监理工程师通知单

工程名称：丹阳汇恒电力发展有限公司丹阳市延陵镇 15 兆瓦
全额上网分布式渔光互补地面光伏电站项目

编号：ZHJL-JLTZ-003

事由：关于安全文明施工事宜

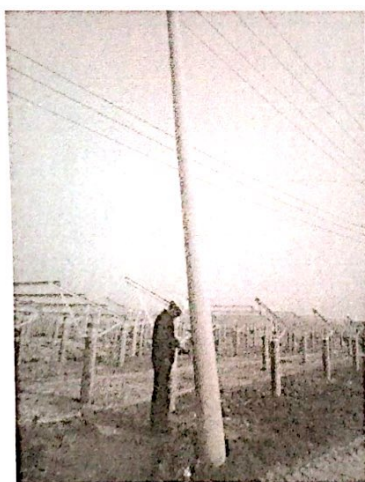
经我监理巡查发现，快庄地块施工道路旁，0.4kv 电线杆倾斜严重，向 10kv 电线杆倾斜（见附图）。若继续倾斜，将与 10kv 高压线路间的安全间距得不到保障。甚至倾倒后，将造成更为严重的后果。现要求你单位，对该电线杆进行加固处理，防止造成安全事故。
